泊発電所 3 号炉 耐津波設計方針について (管路解析の妥当性に係る指摘事項回答)

令和6年2月15日
北海道電力株式会社

①
指摘事項 230202-08
指摘事項 231031-01
⇒管路解析に関するご指摘

1.1 審査会合における指摘事項と回答概要(1/2)

3号炉放水ピット流路縮小工 構造概要

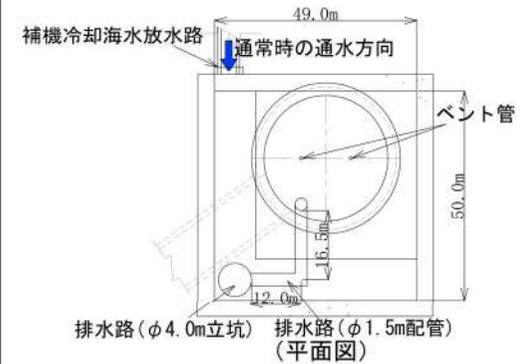
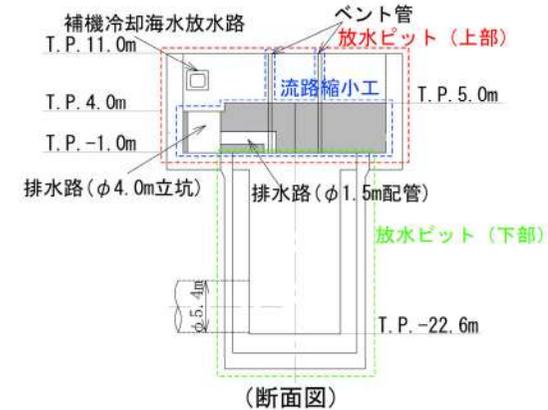
ID	指摘事項	回答概要	回答頁
2 3 0 2 0 2 - 0 8	<p>令和5年2月2日審査会合</p> <p>⑧ 3号炉放水ピット流路縮小工付近等の鉛直方向の急激な断面変化部における管路解析について、当該管路解析で使用している次元不定流解析において仮定している条件及び損失水頭算定公式の根拠となっている条件を踏まえ、解析手法の適用性及び妥当性を説明すること。</p>	<p>3号炉放水ピット流路縮小工付近等の鉛直方向の急激な断面変化部における管路解析において、当該管路解析で使用している次元不定流解析の解析条件及び損失水頭算定公式の適用性及び妥当性について、以下の2つの項目を行い、検証する方針とする（今回は方針の説明を行い、結果は今後説明予定）。</p> <p>I. 三次元解析と水理模型実験の損失係数の整合確認による三次元解析モデルの構築</p> <ul style="list-style-type: none"> ・3号炉放水ピット流路縮小工の構造を模擬した乱流条件下での水理模型実験により、実機と相似な流況を再現し損失係数を得る。 ・三次元解析による損失係数が、水理模型実験による損失係数と整合することを確認することで水理模型実験を再現できる三次元解析モデルを構築する。 <p>II. 三次元解析と次元解析の水位比較を用いた次元解析による損失水頭評価の妥当性検証</p> <ul style="list-style-type: none"> ・実機を模擬した三次元解析と、電力土木技術協会（1995）及び千秋（1967）に基づいた損失係数を適用した次元解析における放水ピット内の水位を算出する。 ・次元解析の放水ピット内の水位が実機を模擬した三次元解析における放水ピット内の水位を上回ることを確認することで、次元解析モデルに電力土木技術協会（1995）他の損失係数を適用した場合の損失水頭評価が妥当であるか検証する。 	P.7 ~15

- 3号炉放水ピット流路縮小工の管路解析で使用している一次元解析の損失水頭評価の適用性及び妥当性については、以下の2つの項目で検証する方針とする。

I. 三次元解析と水理模型実験の損失係数の整合確認による三次元解析モデルの構築

- ・ 3号炉放水ピット流路縮小工の構造を模擬した乱流条件下での水理模型実験により、実機と相似な流況を再現し、損失係数を得る
- ・ 三次元解析による損失係数が、水理模型実験により算出される損失係数と整合することを確認することで、水理模型実験を再現できる三次元解析モデルを構築する

II. 三次元解析と一次元解析の水位比較による一次元解析による損失水頭評価の妥当性検証

- ・ 実機を模擬した三次元解析と、電力土木技術協会（1995）及び千秋（1967）に基づいた損失係数を適用した一次元解析における放水ピット内の水位を算出する
- ・ 一次元解析の放水ピット内の水位が、実機を模擬した三次元解析における放水ピット内の水位を上回ることを確認することで、一次元解析モデルに電力土木技術協会（1995）他の損失係数を適用した場合の損失水頭評価が妥当であるか検証する

1号及び2号炉取水路流路縮小工 構造概要

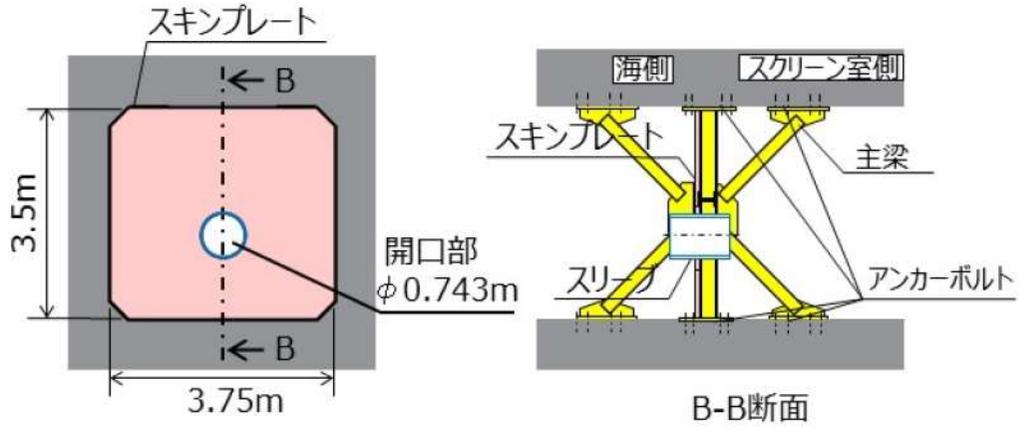
ID	指摘事項	回答概要	回答頁
2 3 1 0 3 1 - 0 1	<p>令和5年10月31日審査会合</p> <p>① 以下に示す箇所に用いている損失水頭の算定方法について、当該算定方法の引用元の文献における実験又は理論の前提条件を踏まえ、適用性又は妥当性を説明すること。</p> <ul style="list-style-type: none"> ✓ 急縮後の断面の長さが短いなど、引用文献の実験の前提条件と異なっている可能性が否定できない、オフィスのような形状をしている1号及び2号炉取水路流路縮小工。 ✓ 鉛直方向の水流であって自由水面を持つなど、引用文献の理論の前提条件と異なっている可能性が否定できない、1号及び2号並びに3号炉取水施設の取水槽の中間スラブ及び天端開口部。 	<p>以下に示す箇所に用いている損失水頭の算定方法について、当該算定方法の引用元の文献における実験又は理論の前提条件を踏まえ、適用性又は妥当性を説明する。</p> <ul style="list-style-type: none"> ○ 1号及び2号炉取水路流路縮小工について、スリーブ長さを考慮した損失係数は、スリーブ長さによる損失係数への影響が小さく、急縮・急拡による損失係数の合計値と同程度であることを確認した。1号及び2号炉取水路流路縮小工の損失係数計測のために水理模型実験を実施し、実験により得られた損失係数を用いた管路解析よりも、急縮及び急拡のみの損失係数を考慮したほうが保守的な結果となることを確認する（今回は方針の説明を行い、結果は今後説明予定）。 ○ 1号及び2号並びに3号炉取水施設の取水槽の中間スラブ及び天端開口部を通過する際の損失水頭の算定については、保守的に損失係数を考慮しない方針とする。 	P.16 ~22

- 押し波時と引き波時の損失係数が同等となるように、1号及び2号炉取水路流路縮小工のスリーブ形状をスキンプレートに対して対称とする計画であり、その構造を踏まえても適用する算出式が適切であることを確認する。
- 急縮後の断面の長さの影響について、スリーブ長さによる損失係数への影響が小さく、急縮・急拡による損失係数の合計値と同程度であることを文献により確認する。
- 1号及び2号炉取水路流路縮小工を模擬した水理模型実験を行い、構造体の影響を考慮した損失係数を確認する。(今回は実験の計画のみ説明)
- 水理模型実験で得られた損失係数を用いた管路解析を行い、急縮と急拡のみを考慮した損失係数※1を用いた評価が保守的となることを確認する。(次回説明予定)
